## PARQUE EÓLICO DA NEVE

### ESTUDO DE IMPACTE AMBIENTAL

Resposta ao Pedido de Elementos Adicionais

O presente documento pretende dar resposta ao Ofício S054644-202208-DAIA.DAP emitido pela APA a 07 de setembro de 2022, relativo ao pedido de elementos adicionais para efeitos de conformidade do EIA do Parque Eólico da Neve (Processo de AIA n.º 3545), e ao Ofício S059260-202209-DAIA.DAP emitido pela APA a 30 de Setembro de 2022, relativo aos elementos adicionais que não constaram na comunicação anterior.

Figura 4 - Curva de potência do aerogerador V136-3.45MW (<https://en.wind-turbine-models.com/turbines/1282-vestas-v136-3.45>).

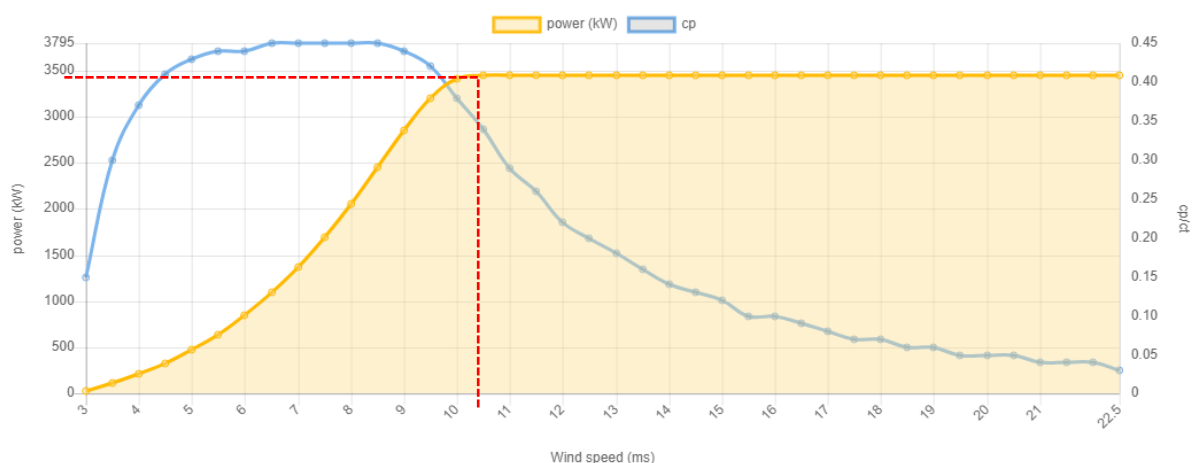
**1.5 Relativamente às características dos aerogeradores indicar a velocidade do vento para a potência nominal, uma vez que só são indicadas as velocidades de início de funcionamento e de paragem do aerogerador.**

A velocidade do vento para potência nominal do modelo V136-3,45MW é de 10,5m/s, conforme pode ser observado na curva de potência apresentada a seguir.

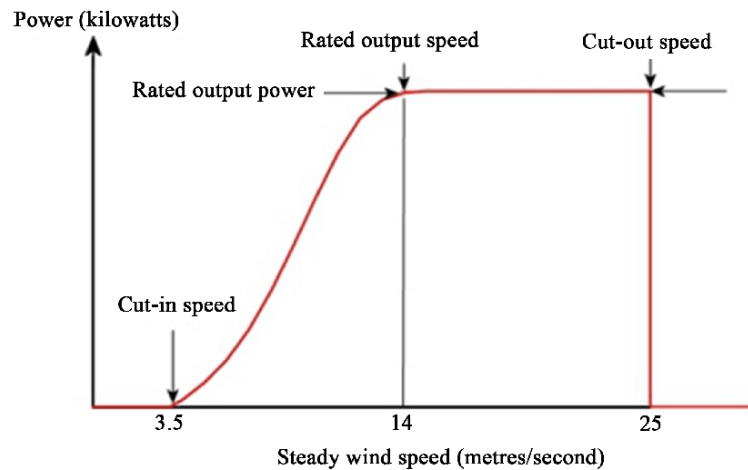
#### 1.6 Esclarecer o significado de *Re cut-in* no Quadro 3-7 - Condições de *standby* dos aerogeradores (página 29 do Relatório Síntese).

Conforme referido no Quadro 3-7 do Relatório Síntese do EIA (Volume 1), para o modelo do aerogerador previsto para o Parque Eólico da Neve (V136-3,45MW), a velocidade de início (*Cut-in*) é de 3m/s, velocidade a partir da qual o gerador pode ser usado como motor para superar a inércia e iniciar a rotação das pás. A velocidade de corte (*Cut-out*) é de 22,5m/s, em que a turbina desliga para evitar danos.

O termo “*Re cut-in*” trata-se da velocidade de religação e no caso deste modelo de aerogerador é ajustada para 20 m/s para evitar a alta frequência de partidas e paragens. Em eventos extremos, como tufões por exemplo, um aerogerador frequentemente será cortado e recortado à medida que a velocidade do vento flutua em torno da velocidade de corte (*Cut-out*). Cortes repetidos podem prejudicar a confiabilidade e a segurança de um aerogerador, sendo este programado para minimizar este risco<sup>2</sup>.

Figura 6 – Localização da área proposta para armazenamento temporário das pás, com indicação do perfil longitudinal.

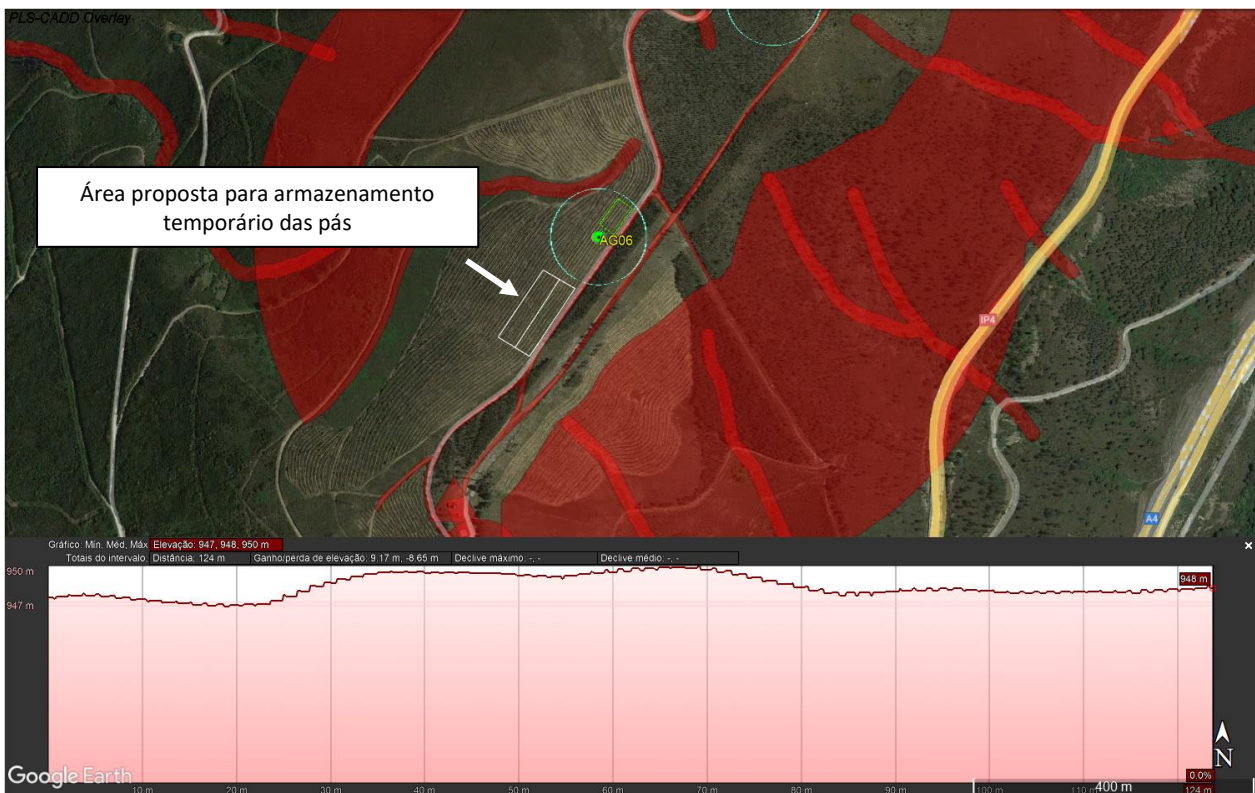
**1.7 Tendo em consideração que é indicado (página 30 do Relatório Síntese) que se irá recorrer à montagem “*just in time*” para montagem dos aerogeradores, esclarecer a necessidade de recorrer a um local de armazenamento temporário de material. Indicar possíveis locais para este armazenamento e área necessária.**

questões de segurança, e por questões logísticas, pode ser necessária uma área para armazenamento temporário das pás. As pás permanecem nesta área de armazenamento temporário até que as condições climáticas se tornem favoráveis para dar seguimento à montagem, nesse momento são levadas da área de armazenamento temporário até à área de montagem de cada aerogerador.

Prevê-se que a área de armazenamento temporário das pás possua cerca de 6.000m<sup>2</sup> de modo a permitir a colocação de 2 conjuntos de pás (num total de 6 pás). Prevê-se que esta área se localize próximo ao AG6, uma vez que é uma área aplanada e que não necessita de movimentações de terras. Na figura seguinte apresenta-se a área proposta para armazenamento temporário das pás, caso venha a ser necessário.

Figura 9 – Proposta de localização do estaleiro.

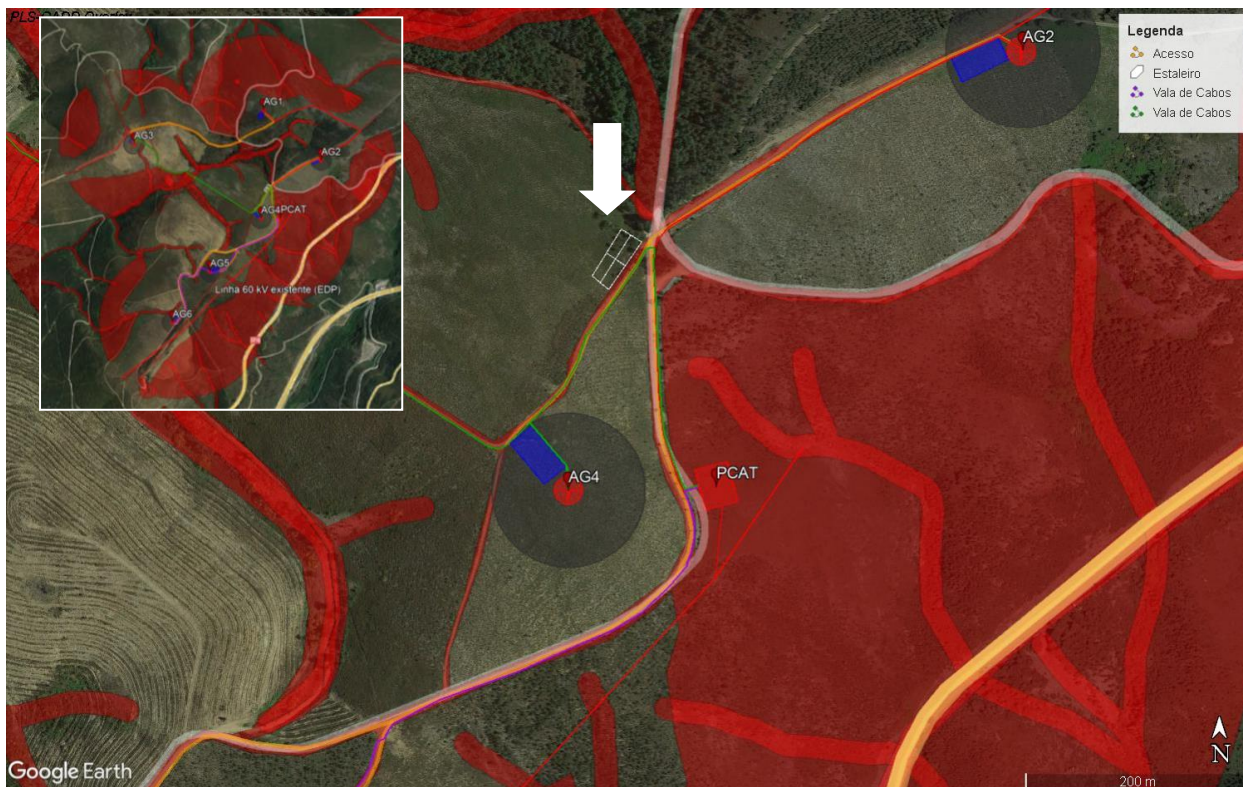
**1.8 Apesar do EIA indicar que o local do estaleiro ainda não está definido, deve ser apresentado possíveis localizações e indicar qual a dimensão prevista para esta infraestrutura temporária.**

A finalidade do estaleiro será fundamentalmente para a construção do posto de corte, pelo que se sugere que a localização seja próxima do local de construção deste, ou seja, na envolvente do AG04.

Assim, considerando a carta de condicionamentos à localização de estaleiro apresentada no Desenho nº029 do EIA (Volume 3), analisaram-se possíveis localizações para o estaleiro com uma área aproximada de 1.000m<sup>2</sup>. Para a referida análise, além da proximidade relativamente ao posto de corte, foram considerados os seguintes pressupostos:

Sendo assim, na figura seguinte apresenta-se a proposta de localização do estaleiro.

Figura 13 - Valas de cabos em terreno normal.

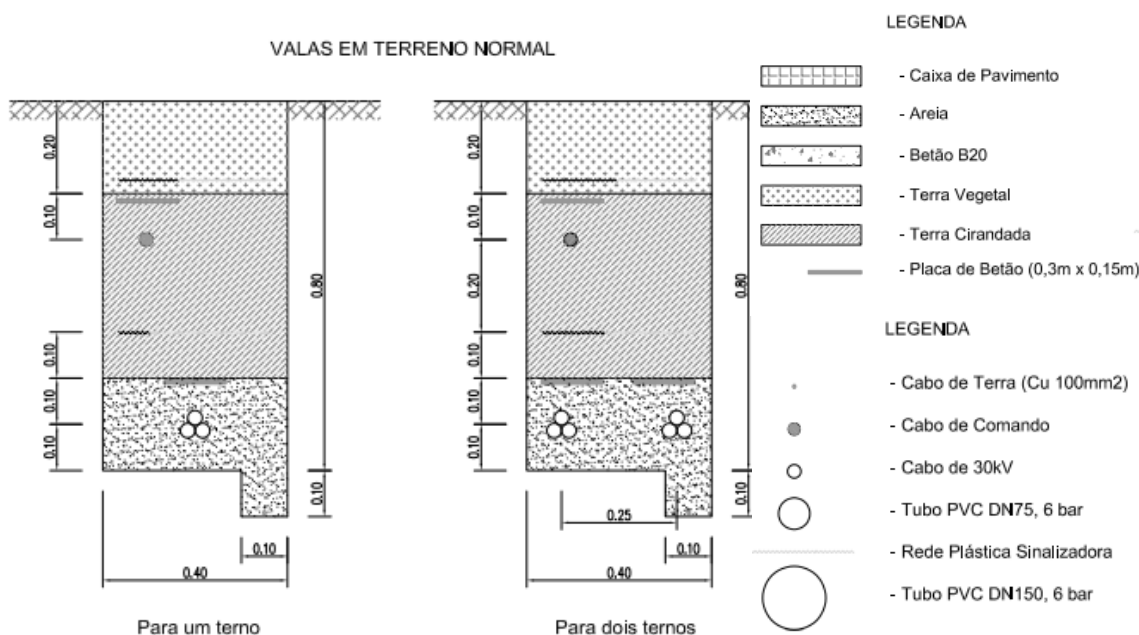
**1.9 Indicar as características da vala subterrânea para instalação da rede elétrica interna, a 30 kV, nomeadamente largura, profundidade e extensão.**

No Desenho nº06 da Memória Descritiva apresentado no Volume 2 – Anexo 1 do Relatório Síntese constam as características das valas, as quais são diferentes para terreno normal, travessias de acessos e plataformas e valas em terreno rochoso e atravessamento de linhas de água, conforme se apresenta nas figuras seguintes. O quadro seguinte resume as características das valas consoante a localização destas.

Relativamente à extensão, prevê-se um total de 4.403 metros para implantação das valas de cabos.

Figura 18 - Cartas de visibilidade do terreno à escala 1:5000

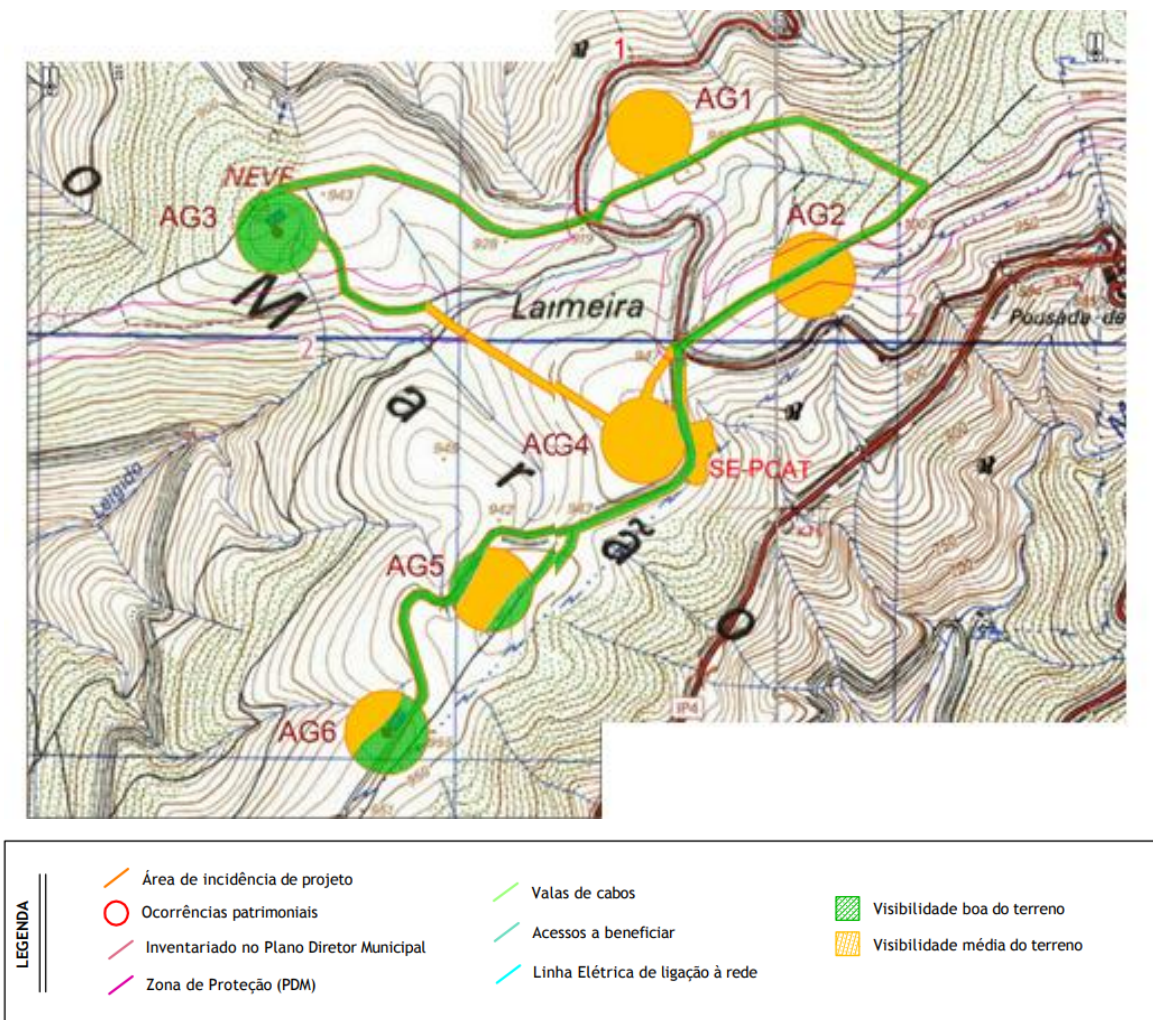
### 2.5.2 Apresentar carta de visibilidade do solo em resultado da prospeção arqueológica e descrição das lacunas de conhecimento do estudo.

As cartas de visibilidade à escala 1:5.000 foram apresentadas no Anexo I do Relatório de Trabalhos Arqueológicos (Volume 2 - Anexo 4), conforme extractos apresentados a seguir.

Figura 19 - Localização das ocorrências patrimoniais identificadas na área de enquadramento histórico e na área de incidência do projeto do Parque Eólico da Neve.

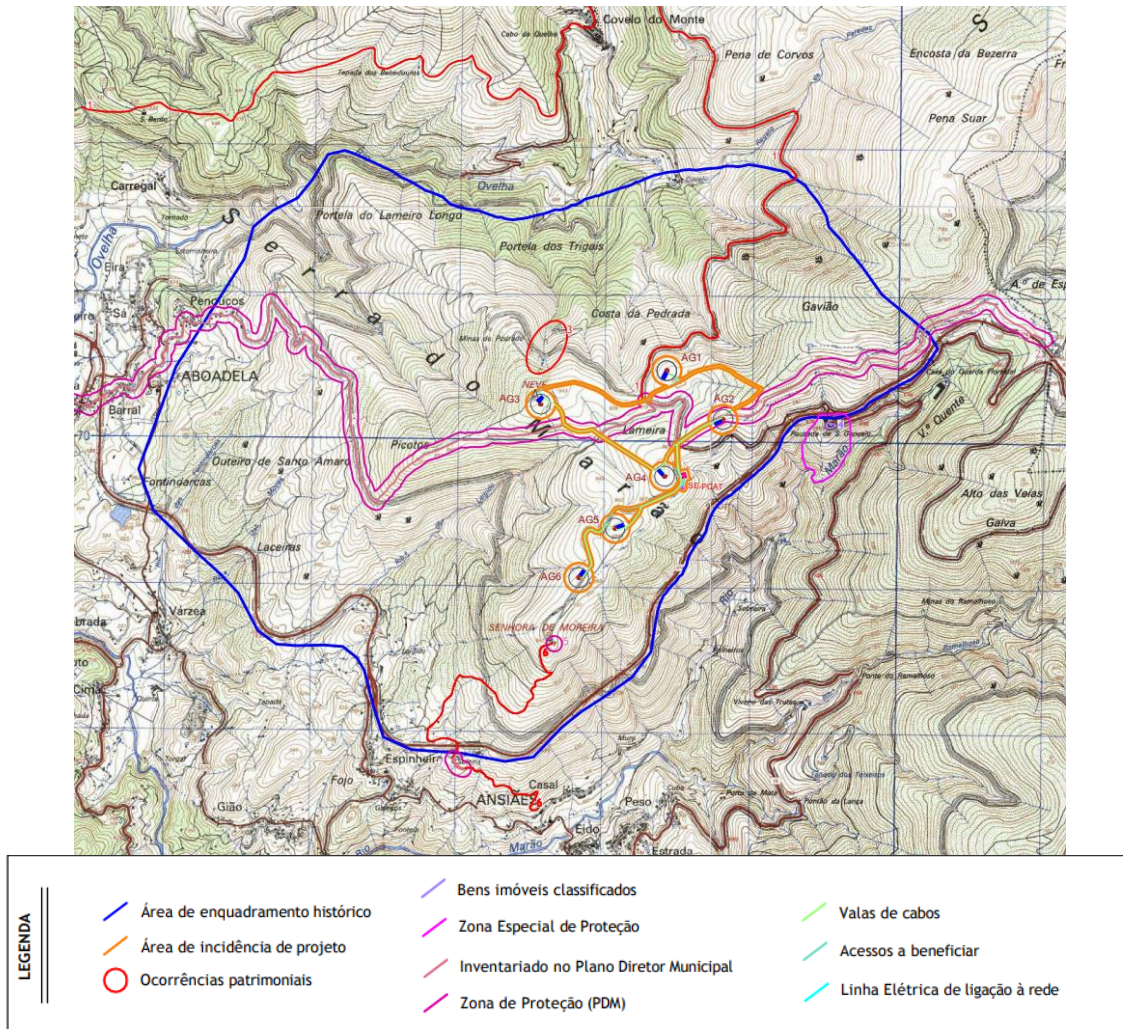
### 2.5.3 Apresentar cartografia contendo a localização dos elementos de projeto e as Ocorrências Patrimoniais (OP) identificadas nas Área de Estudo e na Área de Incidência do projeto.

A representação gráfica das ocorrências patrimoniais identificadas na área de enquadramento histórico e na área de incidência do projeto foi apresentada no Anexo I do Relatório de Trabalhos Arqueológicos (Volume 2 - Anexo 4), conforme extrato apresentado na figura seguinte.

Figura 20 – Recetores sensíveis existentes na envolvente da área de estudo.

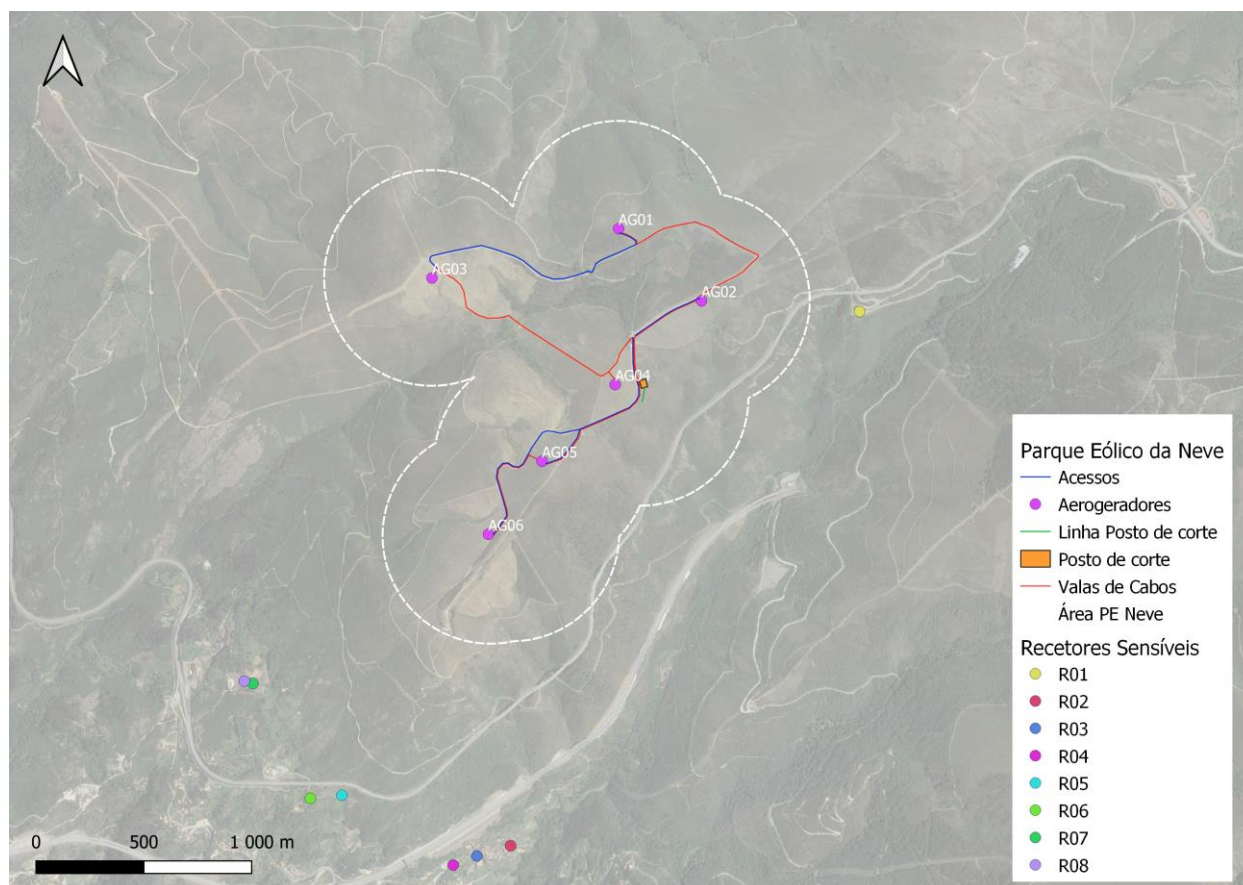
**2.8.1 Apresentar cartografia com a identificação dos recetores sensíveis existentes na área de estudo. Indicar as distâncias dos recetores sensíveis ao local do projeto, bem como a indicação das distâncias aos parques eólicos na envolvente.**

A identificação dos recetores sensíveis encontra-se descrita no capítulo 4.13.8 do relatório síntese do EIA (Volume 1), e na imagem seguinte. A distância ao local do projeto é descrita no quadro seguinte.
